南海佛学院二期项目 设计调整

2025年06月

建设单位：南海佛学院建设指挥部

设计单位：中元国际（海南）工程设计研究院有限公司

H2云水堂地下一层平面图

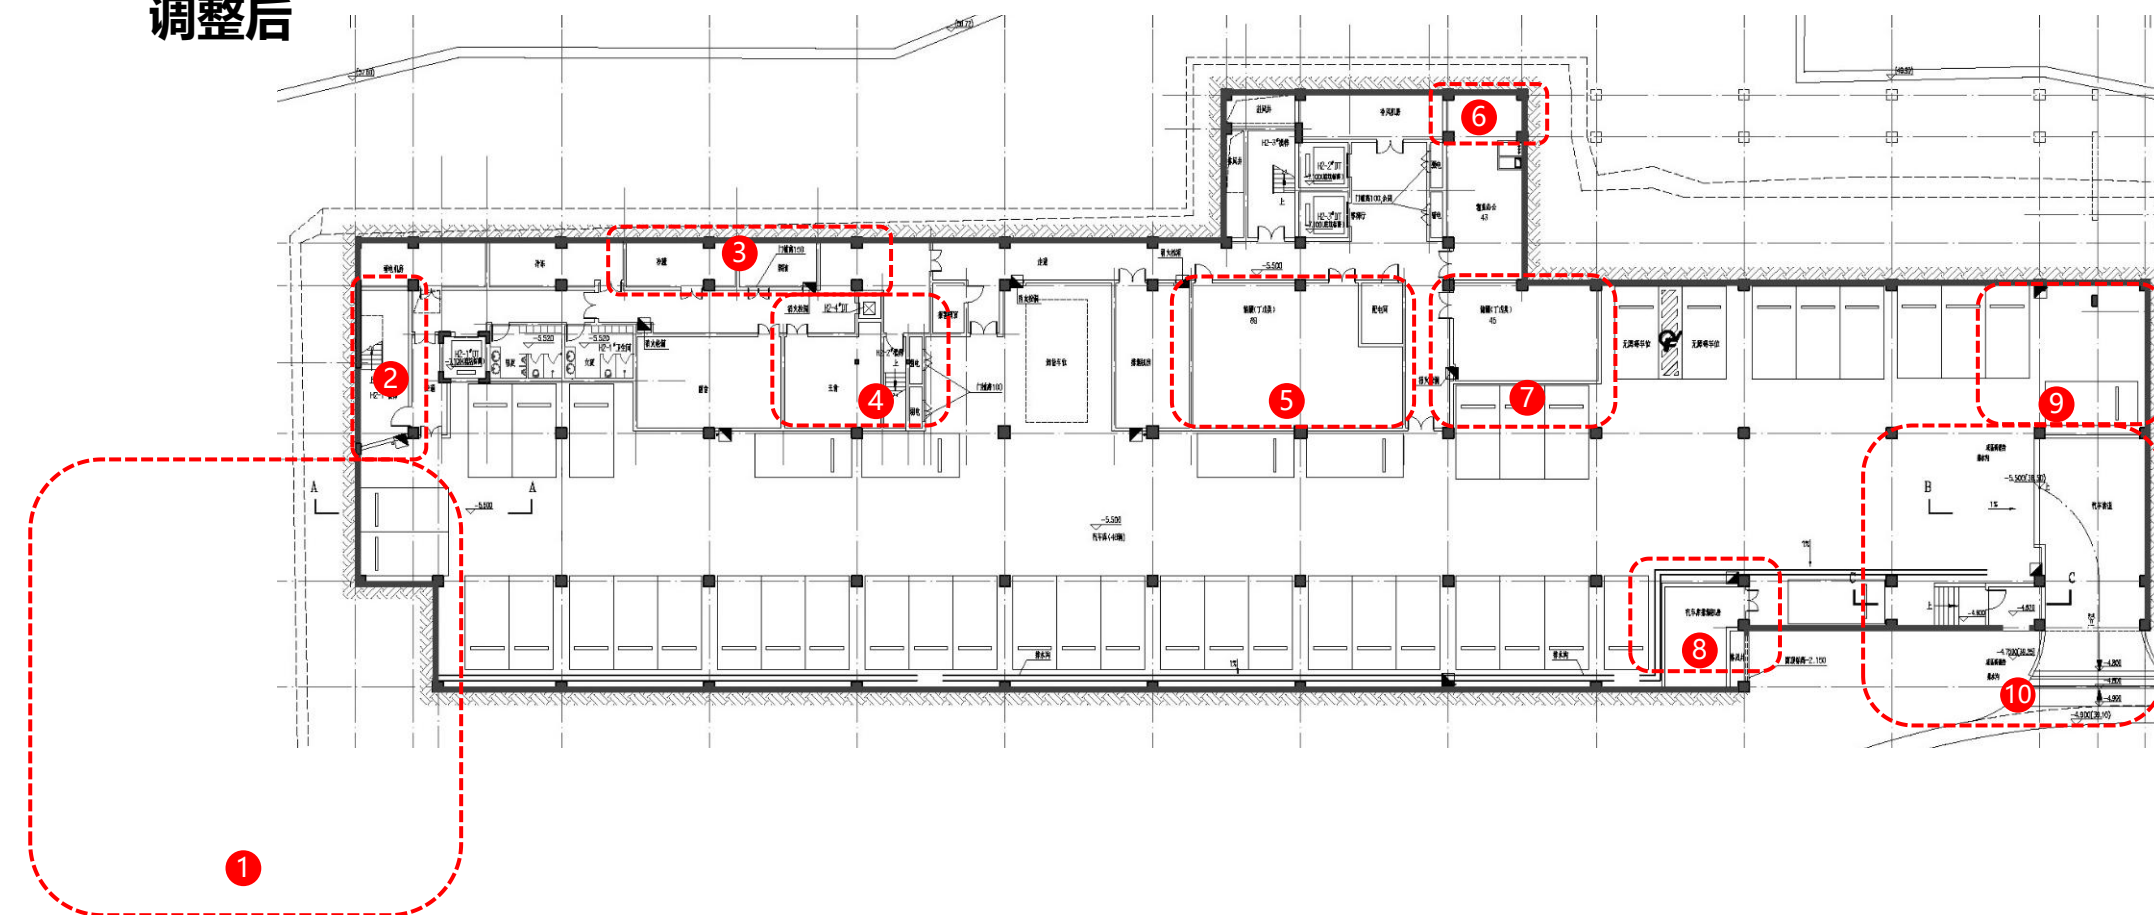
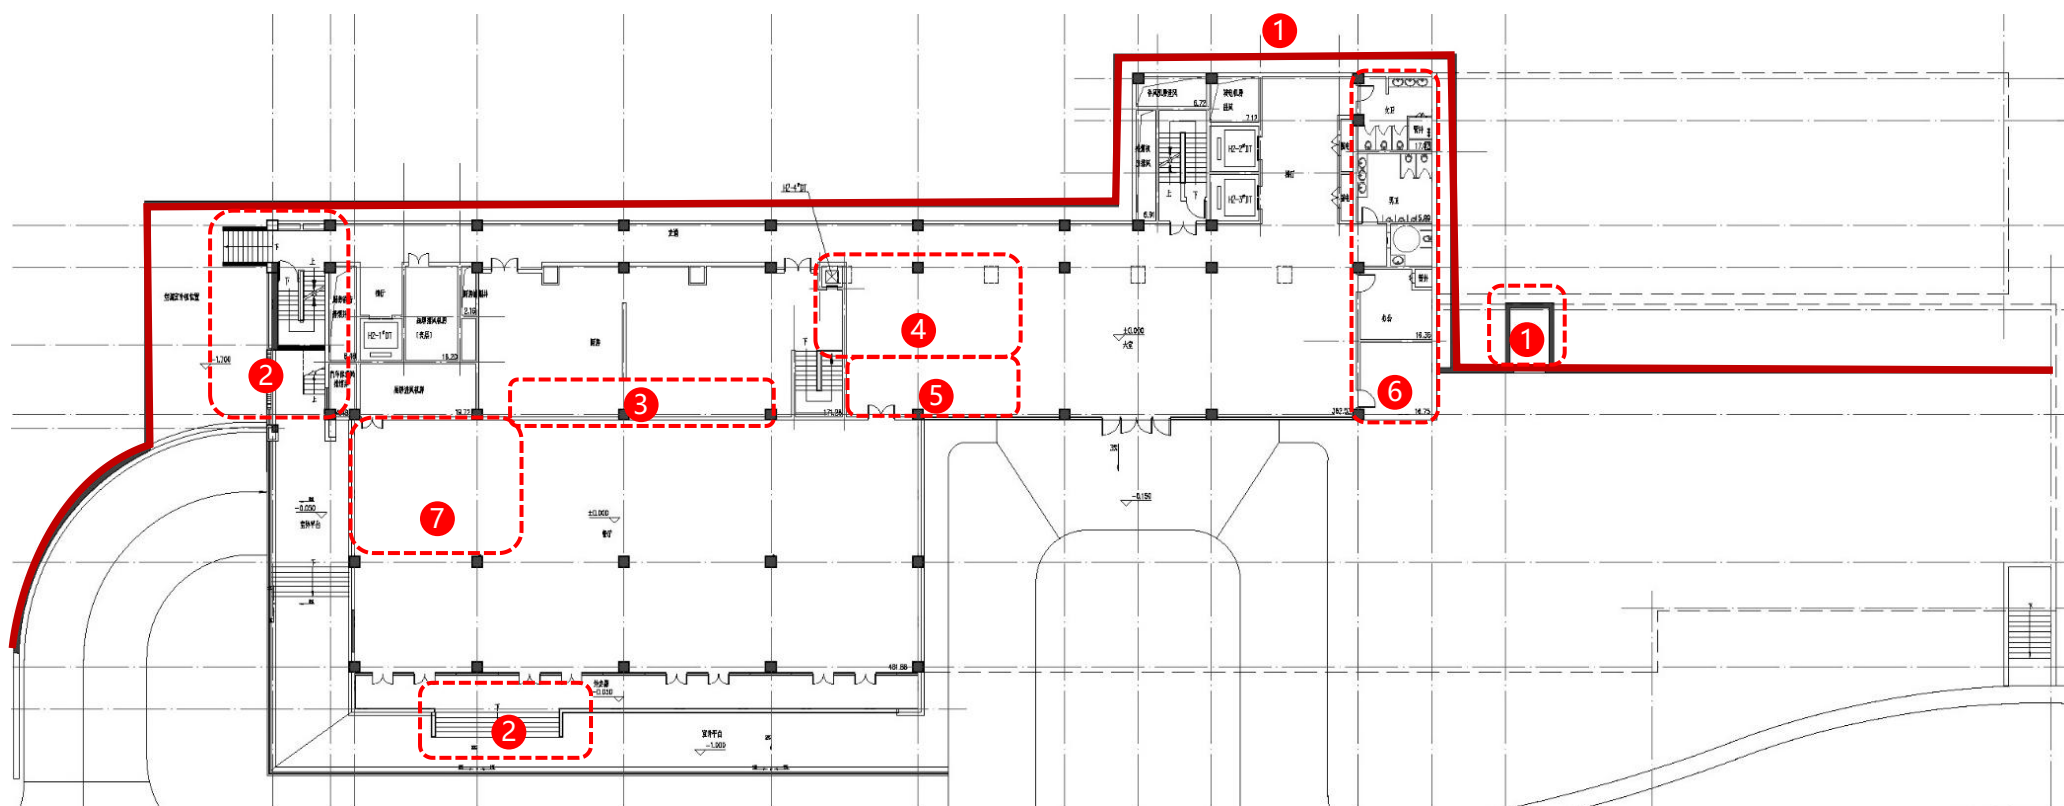
调整停车位位置，车位数由38辆增加至46辆。

1. 取消西侧地下车库出入口。
2. 取消楼梯间前室。
3. 优化冷藏与隔油间尺寸。
4. 优化主食间尺寸，调整楼梯与设备管井位置。
5. 取消配电机房与值班室，调整为配电间与储藏室。
6. 优化补风机房与物业办公尺寸。
7. 取消发电机房，调整为储藏室。
8. 增加排烟机房。
9. 取消补风机房。
10. 增加东侧地下车库出入口

本层建筑面积由2458.68m²调整为2586.60m²。

本层不计容面积由2458.68m²调整为2586.60m²。

H2云水堂一层平面图

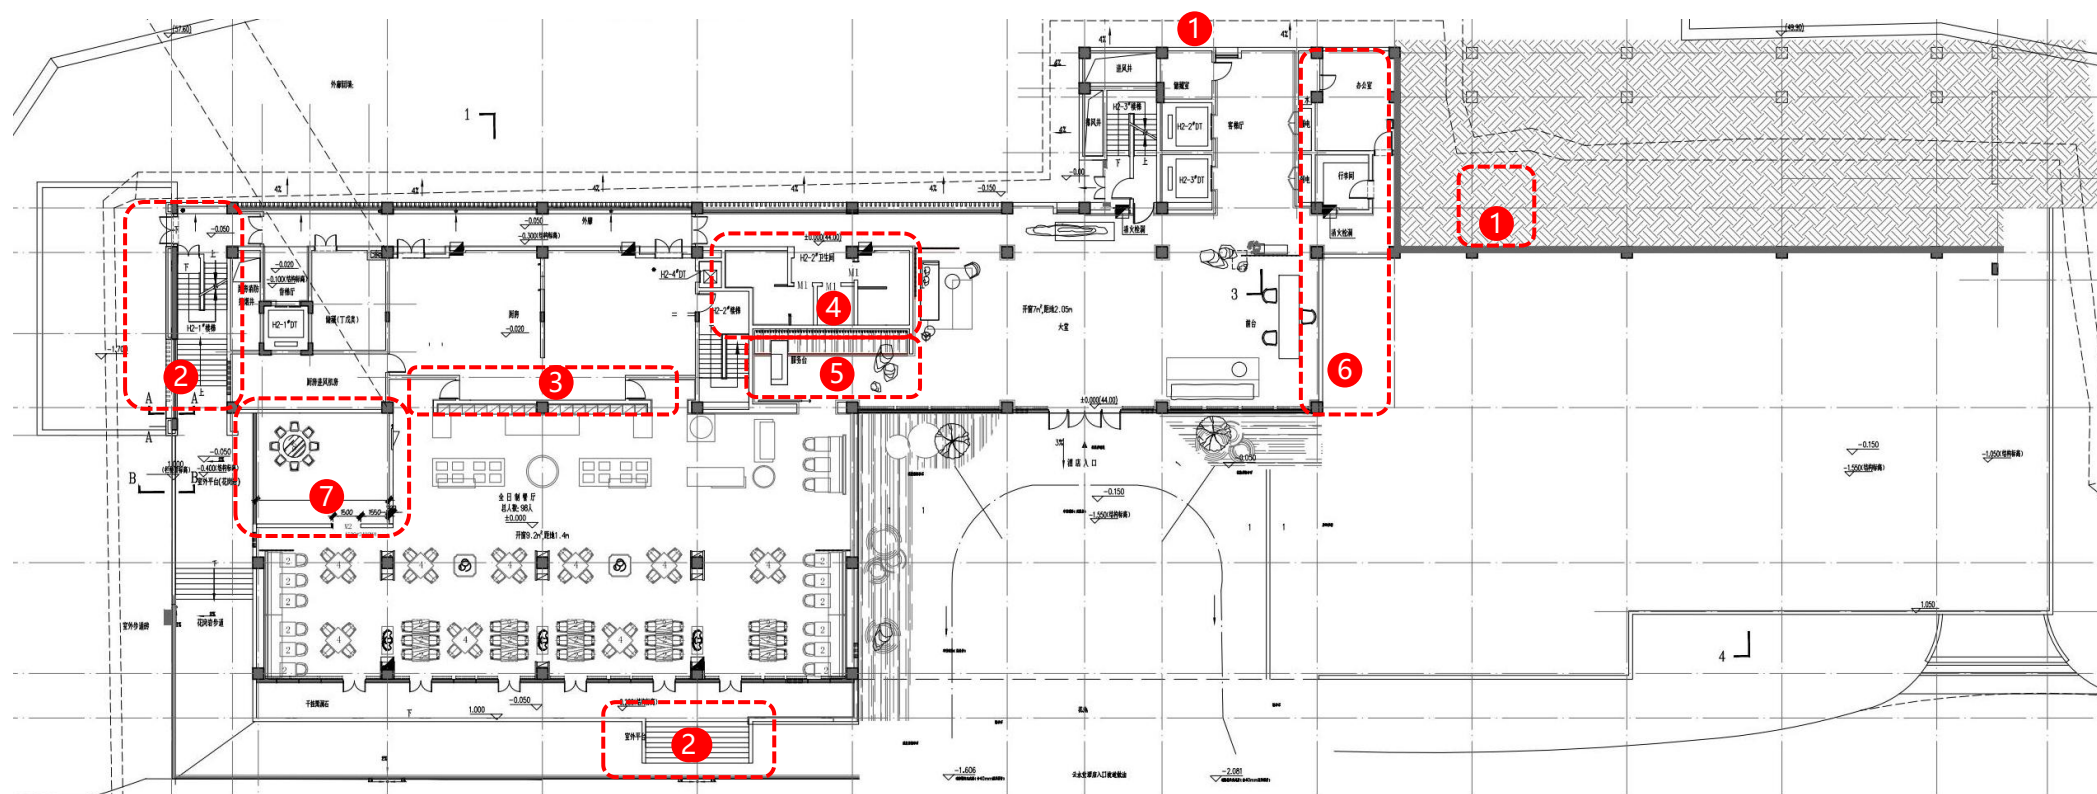
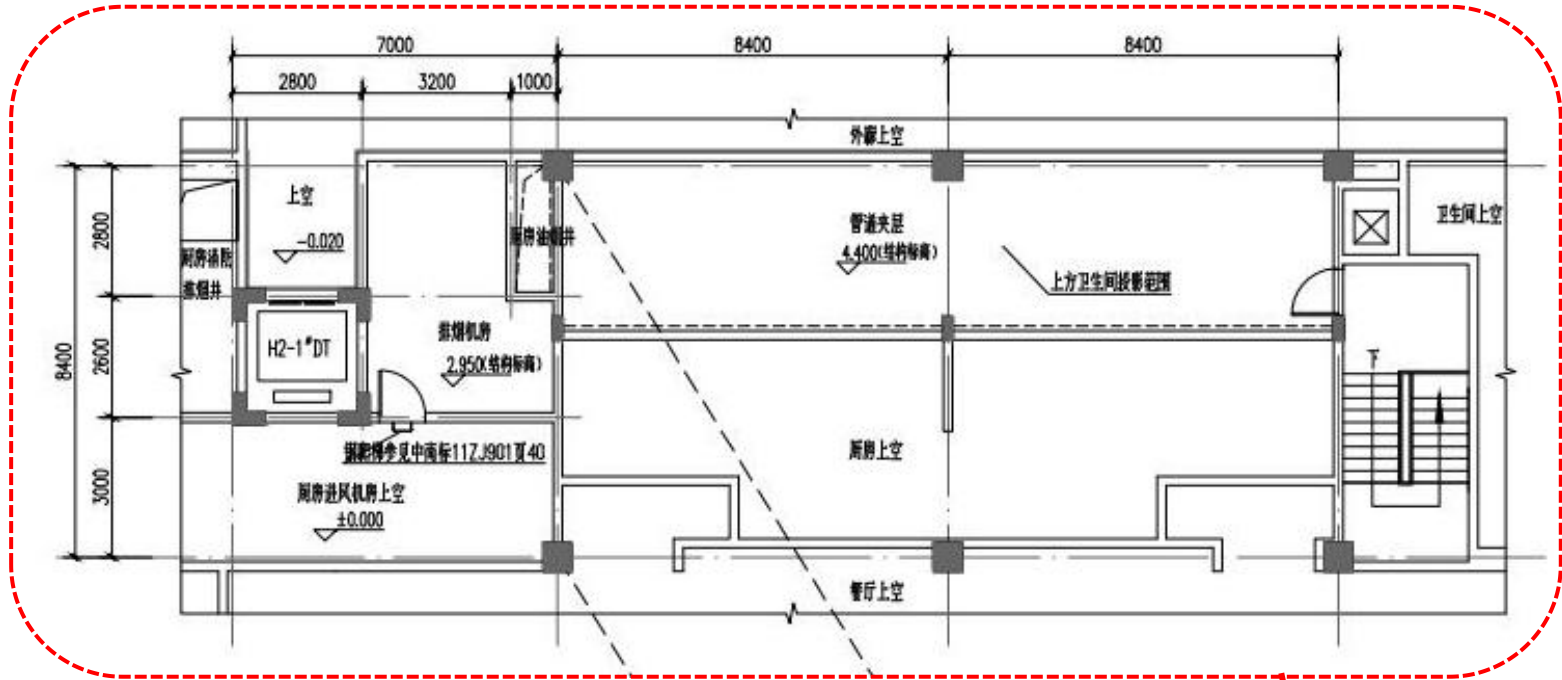
1. 根据现场施工取消北侧挡土墙，取消发电机房和排风井。
2. 调整台阶位置。
3. 优化厨房布局。
4. 增加卫生间。
5. 增加服务台。
6. 取消卫生间，调整办公室和行李间位置。
7. 餐厅增加包厢。

本层建筑面积由1440.74m²调整为1342.46m²。

本层计容面积由1440.74m²调整为1342.46m²。

H2云水堂一层局部夹层平面图

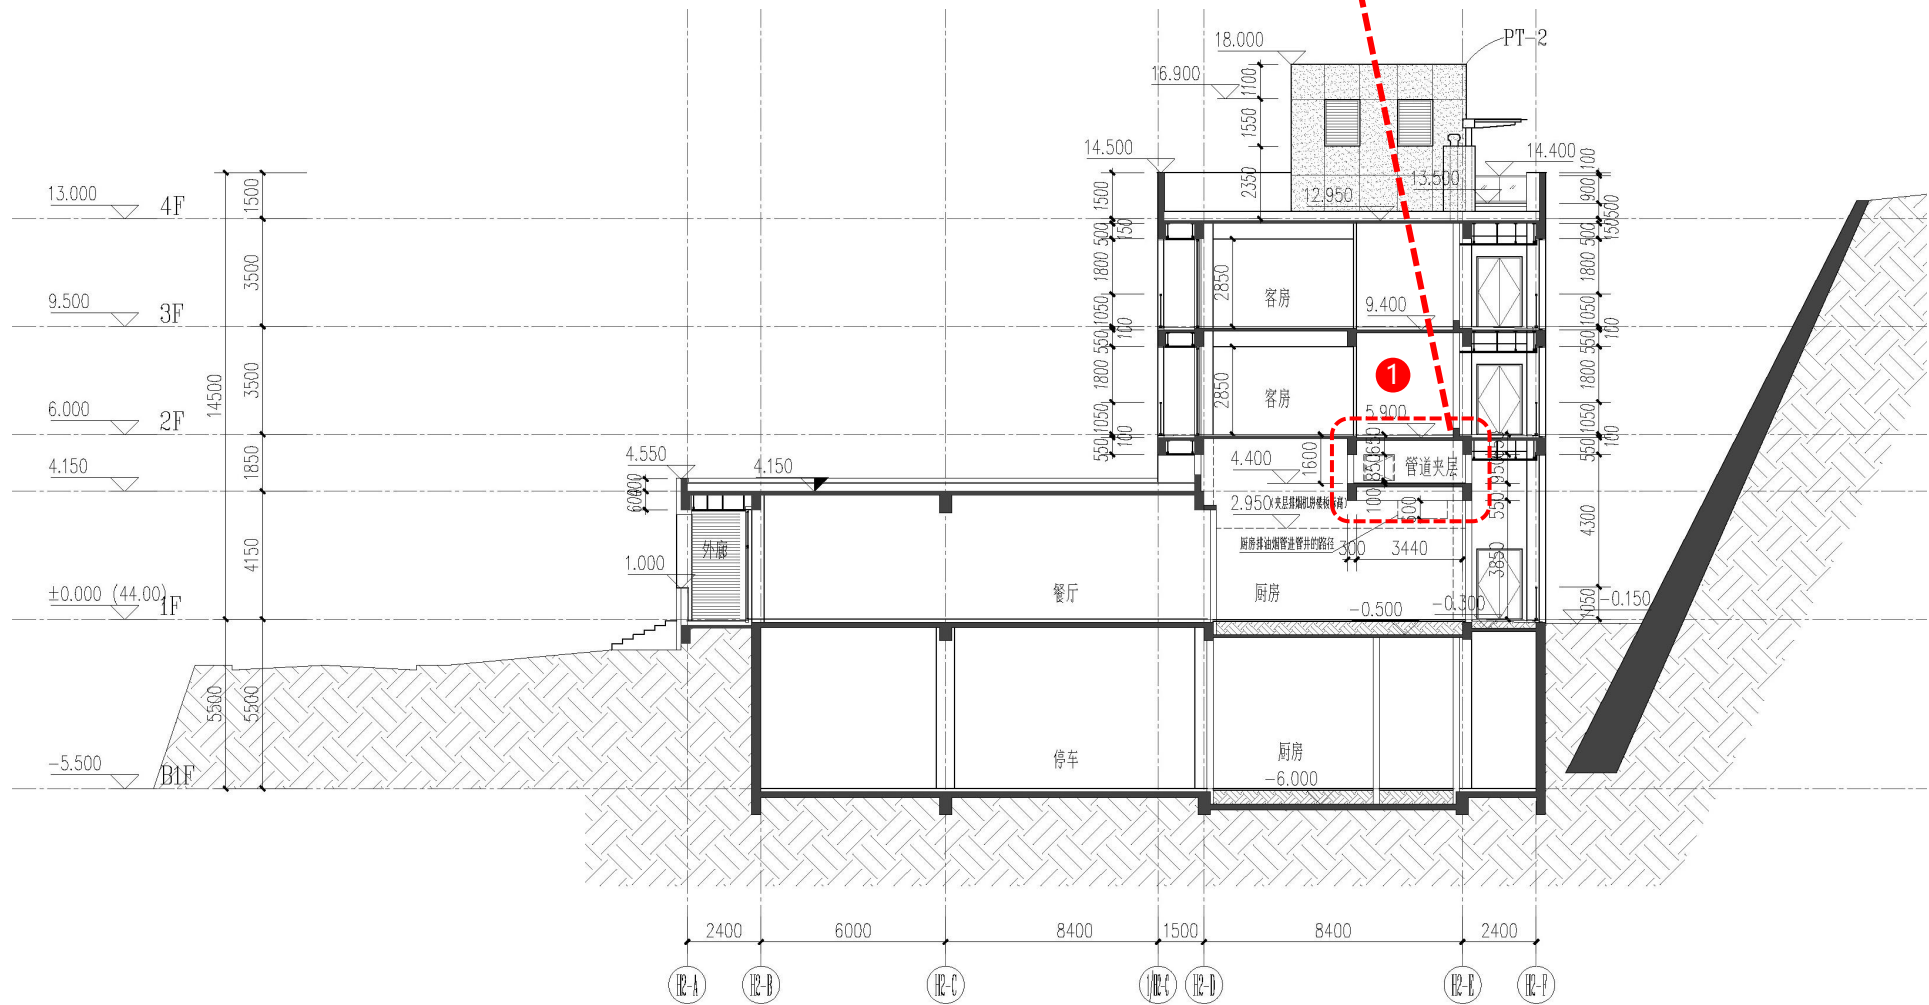
- 1. 增加设备夹层,
